Für eine 3. Beteiligung zum RPD vorgesehene Änderungen

***Hier: Änderungen der graphischen Darstellung Rhein-Kreis Neuss
im Vergleich zur Fassung gemäß Regionalratsbeschluss vom
23.06.2016 (ohne gesondert aufgeführte Änderungen der
Windenergiebereiche und der Verkehrsdarstellungen)***

Ä3BT-Dormagen Nr.01

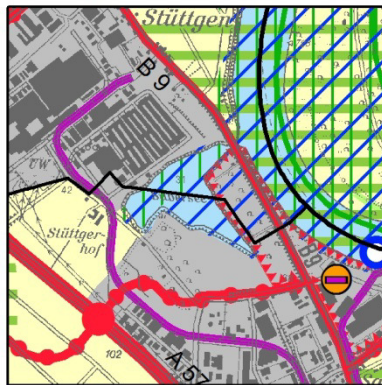
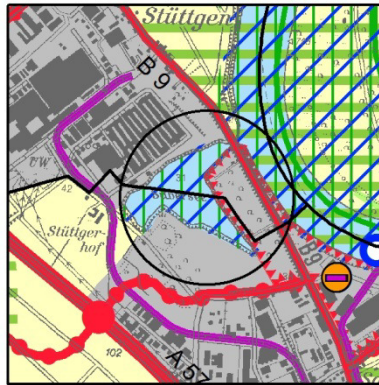
Die erweiterte Festlegung des BSLE über dem Silbersee in Dormagen erfolgt auf der Grundlage des Biotopverbundes besonderer Bedeutung, der an dieser Stelle im Fachbeitrag des Naturschutzes und der Landschaftspflege des LANUV NRW ausgewiesen worden ist. Die Änderung erfolgt somit auf der Grundlage des im RPD festgelegten gesamträumlichen Konzeptes zur Festlegung von BSLE gem. Kap. 7.2.5 der Begründung zum RPD.

Aufgrund dieser Änderung der zeichnerischen Darstellung soll – als nicht wesentliche Beikartenänderung – auch die entsprechende Darstellung in der Beikarte 4 E vor einem Aufstellungsbeschluss noch geändert werden.

Ä3BT-Dormagen Nr.02

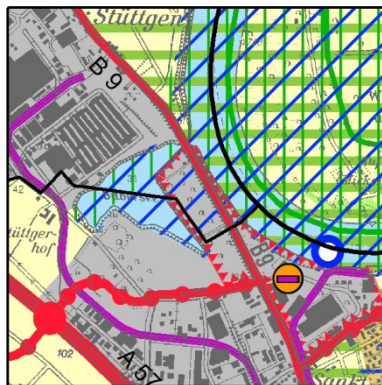
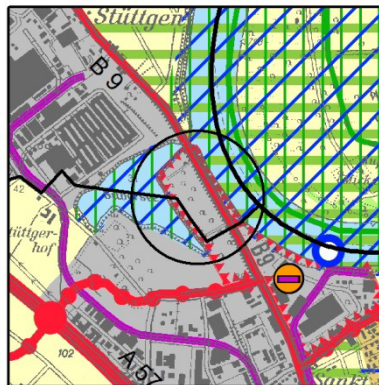
Im Bereich des GIB-Z „Silbersee“ wird der Überschwemmungsbereich (ÜSB) zurückgenommen. Dies erfolgt vor dem Hintergrund, dass das Überschwemmungsgebiet im laufenden fachrechtlichen Festsetzungsverfahren aufgrund der Geländedaten geändert wurde.

Aufgrund dieser Änderung der zeichnerischen Darstellung soll – als nicht wesentliche Beikartenänderung – auch die entsprechende Darstellung in der Beikarte 4 H vor einem Aufstellungsbeschluss noch geändert werden.

Ä3BT-Grevenbroich Nr.01

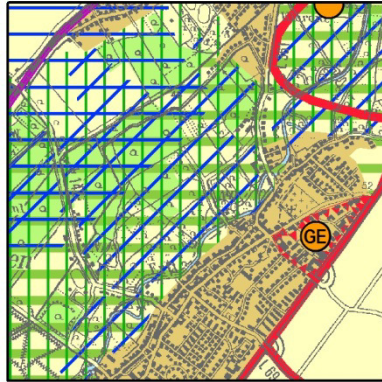
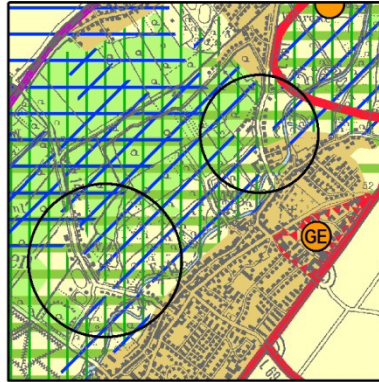
Die reduzierte Festlegung des BSLE erfolgt auf der Grundlage der Abgrenzung des Landschaftsschutzgebietes im Landschaftsplan des Rhein-Kreis-Neuss. Die Änderung erfolgt somit auf der Grundlage des im RPD festgelegten gesamträumlichen Konzeptes zur Festlegung von BSLE gem. Kap. 7.2.5 der Begründung zum RPD.

Aufgrund dieser Änderung der zeichnerischen Darstellung soll – als nicht wesentliche Beikartenänderung – auch die entsprechende Darstellung in der Beikarte 4 E vor einem Aufstellungsbeschluss noch geändert werden.

Ä3BT-Grevenbroich Nr.02

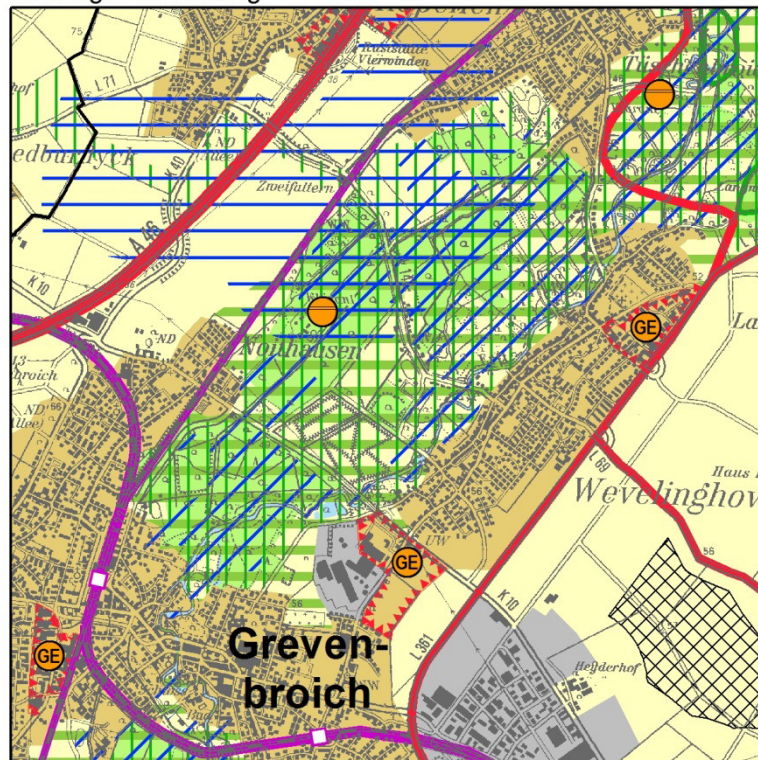
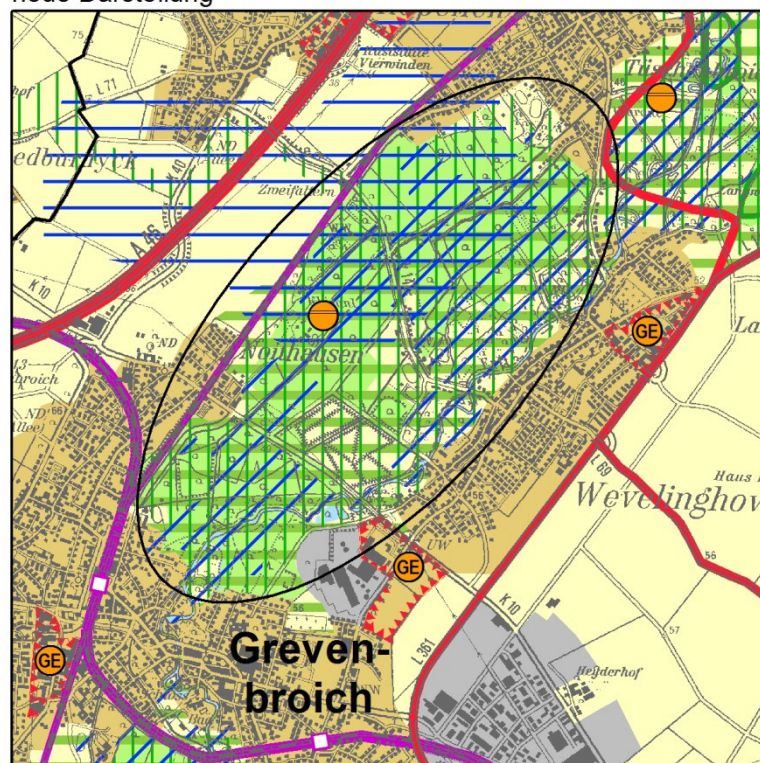
Entsprechend der Kriterien zur Darstellung von Wald in Kap. 7.2.2 der Begründung werden bislang nicht berücksichtigte Waldflächen, die größer als 5 ha sind, als

Waldbereiche dargestellt. Die darzustellenden Waldbereiche im Bereich des Tribünenweges sind im Flächennutzungsplan als Flächen für die Forstwirtschaft dargestellt bzw. es handelt sich um Waldvermehrungsflächen des Rhein-Kreises Neuss.

Ä3BT-Grevenbroich Nr.03

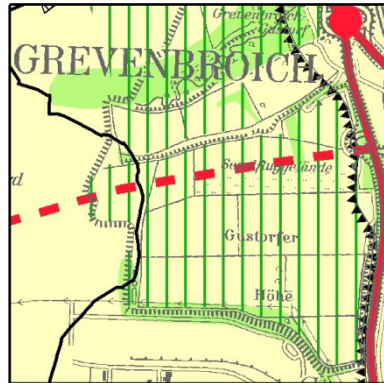
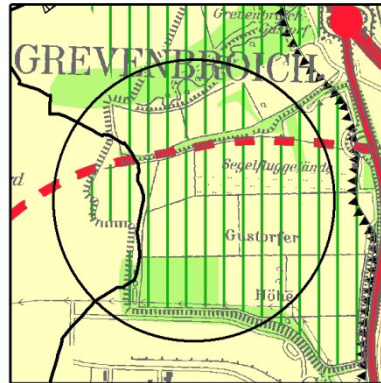
Entsprechend der Kriterien zur Darstellung von Wald in Kap. 7.2.2 der Begründung werden bislang nicht berücksichtigte Waldflächen, die größer als 5 ha sind, als Waldbereiche dargestellt.

Zur Veränderung der zeichnerischen Darstellung der Straße wird auf das Dokument mit den Änderungen der Verkehrsdarstellungen verwiesen.

Ä3BT-Grevenbroich Nr.04

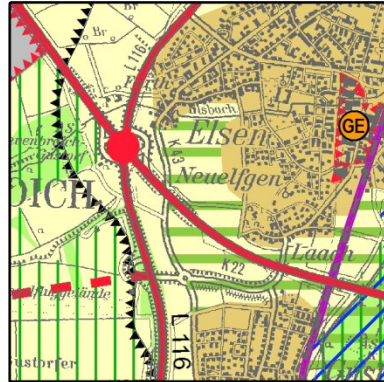
Die Änderung erfolgt auf der Grundlage des aktualisierten Grenzverlaufes für das Gebiet der Stadt Grevenbroich.

Sie umfasst Änderungen der zeichnerischen Darstellungen von BSAB, Wald, BSLE, AFA, Straßen und einer Abfalldeponie.

Rücknahmen im nicht mehr zum Planungsraum zählenden Raum ergeben sich dabei automatisch aus den entsprechenden Grenzänderungen.

Bei der zeichnerisch dargestellten Abfalldeponie handelt es sich um die Kraftwerksreststoffdeponie Garzweiler. Die Umrisse der Darstellung werden an die Ablagerungsflächen – soweit sie sich innerhalb des Planungsraums befinden – angepasst. Die AFA-Darstellung im Deponiebereich entspricht der sachgerechten Nachfolgenutzung.

Bei der neuen Darstellung von Planzeichen 3.ab-2 (Straße für den vorwiegend überregionalen und regionalen Verkehr, Bedarfsplanmaßnahme ohne räumliche Festlegung) handelt es sich um die westliche Fortsetzung der K39. Mit dem Wechsel zu Planzeichen 3.ab-2 erfolgt eine Angleichung an die entsprechende Darstellung der Fortsetzung im benachbarten Planungsraum (Regionalplan Köln, Teilabschnitt Region Köln). Die Darstellung mit Planzeichen 3.ab-2 ohne räumliche Festlegung bietet gegenüber der bisherigen Darstellung mit Planzeichen 3.ab (Straße für den vorwiegend überregionalen und regionalen Verkehr, Sonstige regionalplanerisch bedeutsame Straße) außerdem den Vorteil, dass sie für eine spätere Konkretisierung des Trassenverlaufs im Rahmen der Fachplanung einen größeren räumlichen Spielraum bietet; dies ist insbesondere besonders sinnvoll, da es sich um eine nach Abschluss der Braunkohlegewinnung neu zu trassierende Verbindung handelt..

Die Änderung des BSAB basiert auf der Darstellung des Braunkohlenplans, da dieser dort gemäß LPIG die zentrale raumordnerische Grundlage für den Rohstoffabbau darstellt. Hier lag bei der Fassung gemäß RR-Beschluss vom 23.06.2016 insoweit bereits für den damals erfassten Raum eine vom räumlichen Umgriff unzureichende BSAB-Darstellung vor.

Die geringfügige Erweiterung der Walddarstellung im Süden (westlich des Golfplatzes) vollzieht vorhandene und zur Raumstrukturierung sinnvolle lokale Waldentwicklungen nach. Die geringfügige Erweiterung des BSLE vollzieht die Biotopverbundfläche besonderer Bedeutung aus dem Fachbeitrag des Naturschutzes und der Landschaftspflege nach.

Aufgrund dieser Änderung der zeichnerischen Darstellung soll – als nicht wesentliche Beikartenänderung – auch die entsprechende Darstellung in der Beikarte 4 E vor einem Aufstellungsbeschluss noch geändert werden.

Ä3BT-Grevenbroich Nr.05

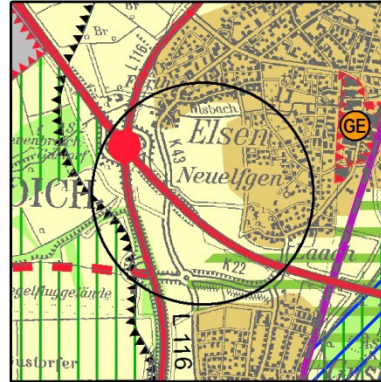
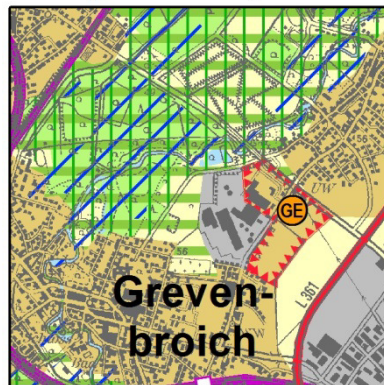
Der Regionale Grünzug wird hier zurück genommen, da auf dieser Fläche ein Sondierungsbereich für Wohnen (siehe Beikarte 3A) dargestellt wird. Aufgrund dieser Änderung der zeichnerischen Darstellung sollen – als nicht wesentliche Beikartenänderung – auch die entsprechenden Darstellungen in der Beikarte 4 C vor einem Aufstellungsbeschluss noch geändert werden.

Ä3BT-Grevenbroich Nr.06

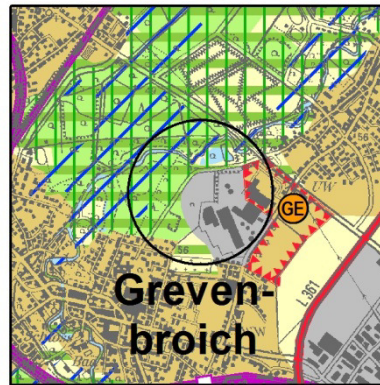
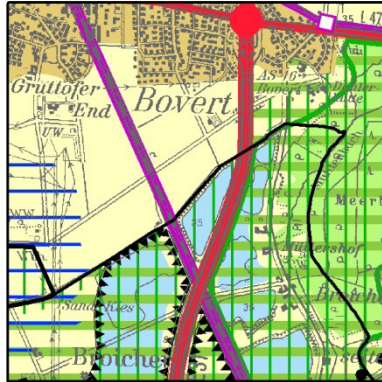
Der GIB wird geringfügig erweitert, um Erweiterungsflächen für den ansässigen Betrieb zu sichern. Die Erweiterung umfasst ca. 4 ha und wird als Betriebserweiterungsflächen im Entwicklungspotenzial mit ca. 2 ha angerechnet. Aufgrund dieser Änderung der zeichnerischen Darstellung sollen – als nicht wesentliche Beikartenänderung – auch die entsprechenden Darstellungen in der Beikarte 4 C vor einem Aufstellungsbeschluss noch geändert werden. Zudem erfolgt westlich angrenzend an den GIB die Darstellung von Waldbereichen auf der Grundlage von im FNP der Stadt Grevenbroich dargestellten Flächen für die Forstwirtschaft, die auch Bestandteil der Waldvermehrungsflächen des Rhein-Kreises Neuss sind.

Ä3BT-Meerbusch Nr.01

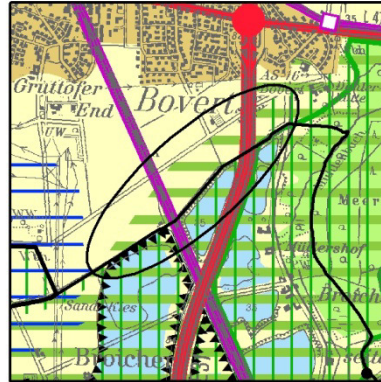
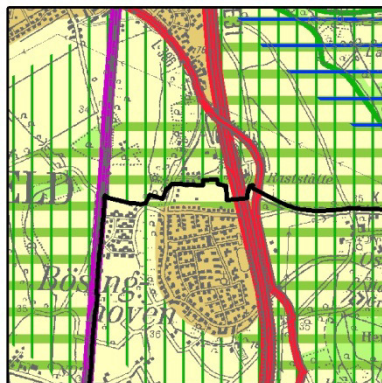
Gegenüber der bisherigen Darstellung erfolgt die Erweiterung Regionaler Grünzüge entlang der Stadtgrenze zu Kaarst vor dem Hintergrund der Bedeutung des Bereiches für die Naherholung und die Biotopvernetzung. Dadurch wird nördlich des BSAB ein Anschluss an die geplanten Renaturierungsflächen hergestellt und der Freiraumkorridor zwischen dem westlich auf Willicher Stadtgebiet gelegenen Landschaftsschutzgebiet „Hardt“ und dem östlich auf Meerbuscher Stadtgebiet gelegenen Landschaftsschutzgebiet „Strümper Busch / Meerbusch / Stingesbachau“ regionalplanerisch gesichert. Unter Berücksichtigung der geplanten Renaturierung der westlich anschließenden Abgrabungsgewässer und der bereits im 2. RPD-Entwurf wieder dargestellten RGZ auf Kaarster Stadtgebiet wird so eine Verknüpfung der zuvor genannten Bereiche mit den nordöstlich angrenzenden RGZ geschaffen.

Aufgrund dieser Änderung der zeichnerischen Darstellung sollen – als nicht wesentliche Beikartenänderung – auch die entsprechenden Darstellungen in der Beikarte 4 C vor einem Aufstellungsbeschluss noch geändert werden.

Ä3BT-Meerbusch Nr.02

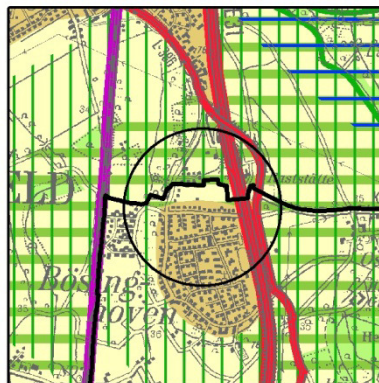
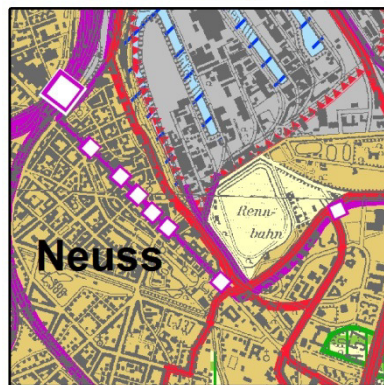
Die Stadt Meerbusch und ein örtlicher Bürgerverein haben im Rahmen der

Beteiligungen angeregt, die Freifläche im Norden Bösinghovens im Regionalplan als Siedlungsreservefläche darzustellen.

Die ASB-Reserve 10 (4 ha) gemäß GEP 99 wurde aufgrund zu großer Reserven und schlechter Infrastrukturausstattung (vgl. Kap. 7.1.1.8 der Begründung sowie Anlage 1 „Infrastrukturkarten und Entfernungsbewertungen Analyse“ zu Kap. 7.1.1 der Begründung) und aufgrund der Anregung im ersten Gemeindegespräch mit der Stadt Meerbusch reduziert. Die nun von der Stadt Meerbusch angeregte Bebauung wurde bisher ohnehin mit 1 ha Reserve an dieser Stelle in das Mengengerüst mit aufgenommen. Zur Klarstellung dieses Sachverhaltes ist die Darstellung des ASB entsprechend kleinteilig geändert worden.

Aufgrund dieser Änderung der zeichnerischen Darstellung sollen – als nicht wesentliche Beikartenänderung – auch die entsprechenden Darstellungen in der Beikarte 4 C vor einem Aufstellungsbeschluss noch geändert werden.

Ä3BT-Neuss Nr.01

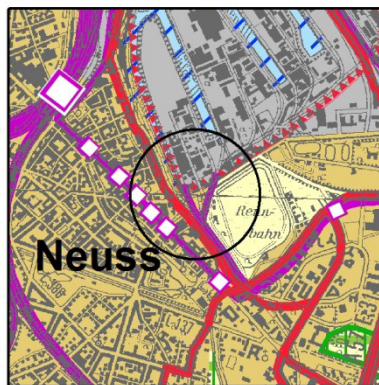
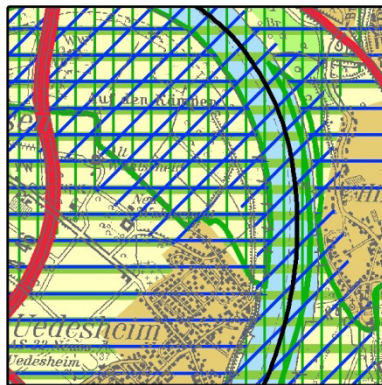
Für den Wendersplatz in Neuss (ca. 1 ha) wird die Darstellung als GIB mit Zweckbindung als Standort des kombinierten Güterverkehrs – Hafennutzungen und hafenaffines Gewerbe – gelöscht zugunsten einer ASB-Darstellung, da für den Bereich durch seine Nähe zur Neusser Innenstadt bei gleichzeitiger räumlicher Trennung von den Hafenanlagen und Hafenbecken die Möglichkeit einer hafenaffinen Nutzung nicht erkennbar ist.

Ä3BT-Neuss Nr.02

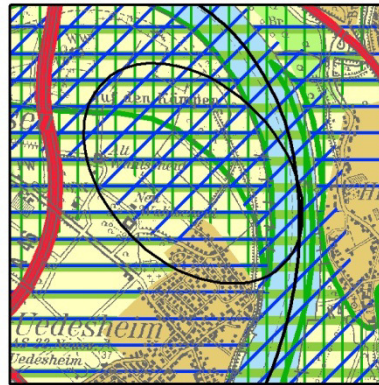
Der BSN im Bereich Neuss Uedesheim wird teilweise zurückgenommen. Gegenüber den innerhalb des BSN liegenden naturschutzwürdigen Bereichen (FFH.Gebiet, NSG und LSG) ist der Teilbereich, der für die Streichung vorgesehen ist, von intensiver ackerbaulicher Nutzung geprägt, womit die Voraussetzungen für die Darstellung eines BSN entfallen.

Aufgrund dieser Änderung der zeichnerischen Darstellung sollen – als nicht wesentliche Beikartenänderung – auch die entsprechenden Darstellungen in den Beikarten 4 D und 4 E vor einem Aufstellungsbeschluss noch geändert werden.

Ä3BT-Rommerskirchen Nr.01

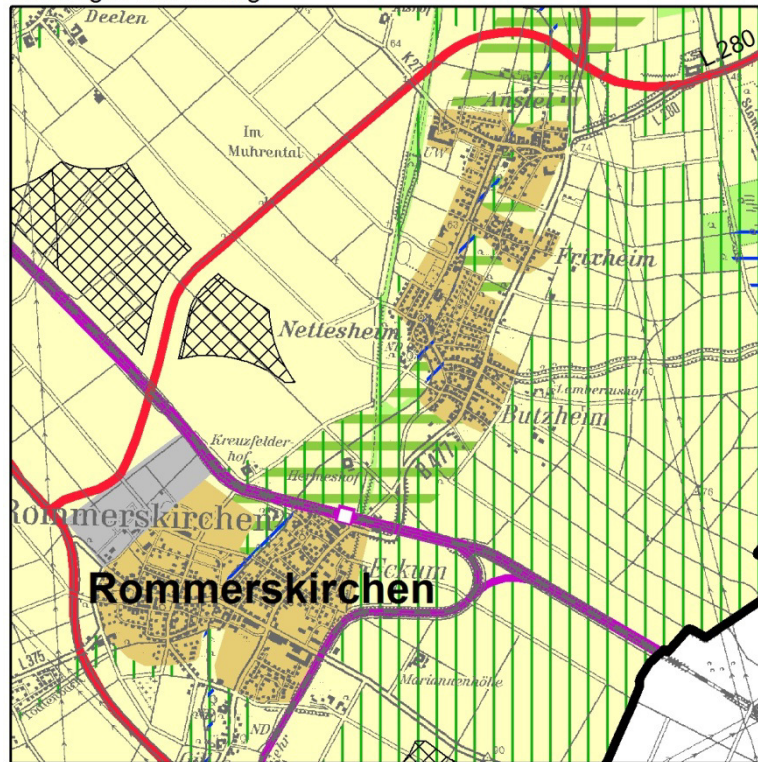
Die reduzierte Festlegung des BSLE erfolgt auf der Grundlage der Darstellung eines Sondierungsbereiches für eine zukünftige Siedlungsentwicklung gemäß Beikarte 3 A. Sofern von der Möglichkeit einer Siedlungserweiterung im Bereich des Sondierungsbereiches Gebrauch gemacht wird, wird die Erweiterung eines ASB im Rahmen einer Regionalplanänderung erforderlich.

Aufgrund dieser Änderung der zeichnerischen Darstellung soll – als nicht wesentliche Beikartenänderung – auch die entsprechende Darstellung in der Beikarte 4 E vor einem Aufstellungsbeschluss noch geändert werden.

Ä3BT-Rommerskirchen Nr.02

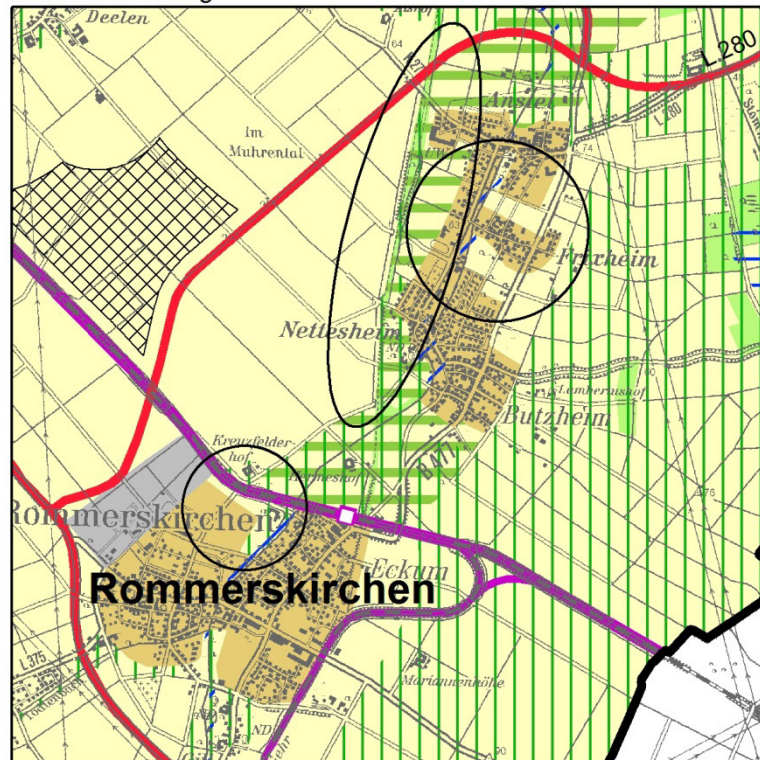
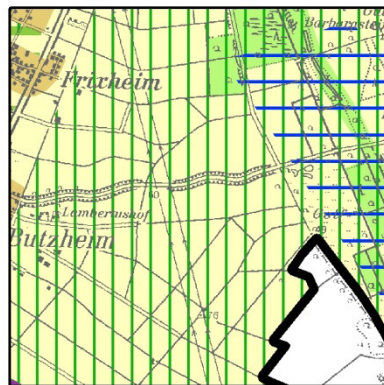
In Anbetracht der kleinteiligen Struktur der Regionalen Grünzüge des RPD in der Fassung der 2. Beteiligung entfällt die Darstellung der kleinteiligen RGZ östlich von

Anstel, Frixheim und Nettesheim, Butzheim. Stattdessen erfolgt eine Grünzug-Darstellung unter Berücksichtigung der Bedeutung des Bereichs am Westrand dieser Ortslagen für die Naherholung, zwischen dem Bahndamm und den genannten Ortslagen als Verlängerung des Regionalen Grünzugs „Kulturraum Knechtsteden“ entlang der ehem. Bahntrasse. Vor dem Hintergrund der geringen Ausdehnung der durch die Bahntrasse vom angrenzenden RGZ isolierten Freiraumbereiche entfällt zwischen dem ASB Rommerskirchen und der Bahnlinie die Darstellung Regionaler Grünzug. Die Streichung der kleinteiligen Darstellungen der BSLE erfolgt, da diese jeweils eine Größe von unter 10 ha aufweisen und somit nicht die Kriterien zur Darstellung von BSLE in Kap. 7.2.5 der Begründung zum RPD-E erfüllen.

Aufgrund dieser Änderung der zeichnerischen Darstellung soll – als nicht wesentliche Beikartenänderung – auch die entsprechende Darstellung in den Beikarten 4 C und 4 E vor einem Aufstellungsbeschluss noch geändert werden.

Ä3BT-Rommerskirchen Nr.03

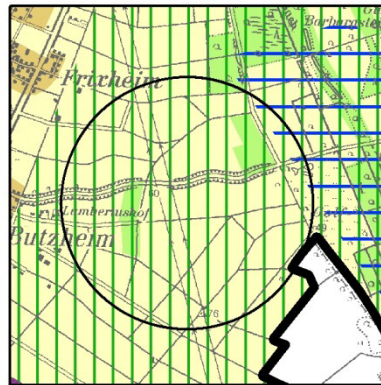
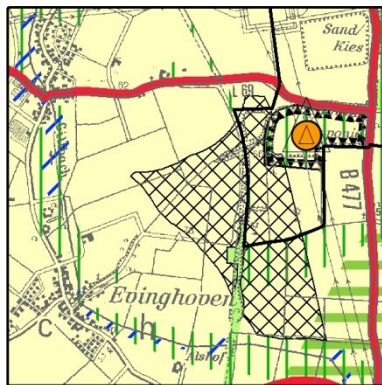
Entsprechend der Kriterien zur Darstellung von Wald in Kap. 7.2.2 der Begründung werden bislang nicht berücksichtigte Waldflächen, die größer als 5 ha sind, als Waldbereiche dargestellt.

Ä3BT-Rommerskirchen Nr.04

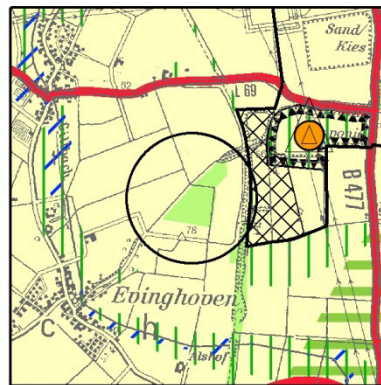
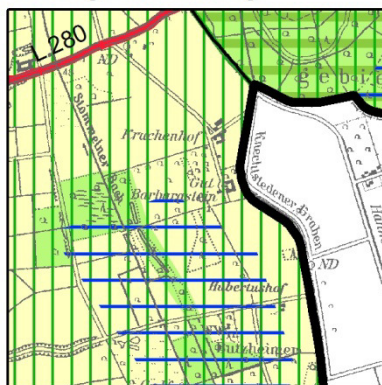
Entsprechend der Kriterien zur Darstellung von Wald in Kap. 7.2.2 der Begründung werden bislang nicht berücksichtigte Waldflächen, die größer als 5 ha sind, als Waldbereiche dargestellt.

Ä3BT-Rommerskirchen Nr.05

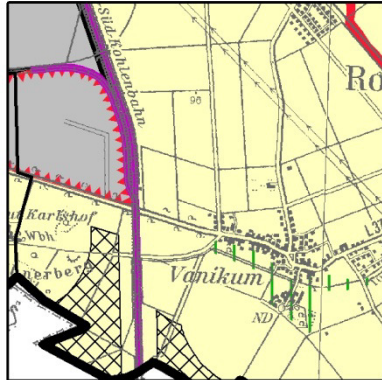
Entsprechend der Kriterien zur Darstellung von Wald in Kap. 7.2.2 der Begründung werden bislang nicht berücksichtigte Waldflächen, die größer als 5 ha sind, als Waldbereiche dargestellt.

Ä3BT-Rommerskirchen Nr.06

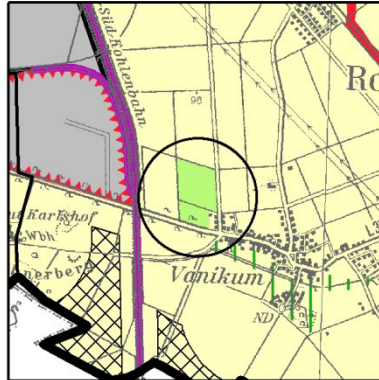
Entsprechend der Kriterien zur Darstellung von Wald in Kap. 7.2.2 der Begründung werden bislang nicht berücksichtigte Waldflächen, die größer als 5 ha sind, als Waldbereiche dargestellt.
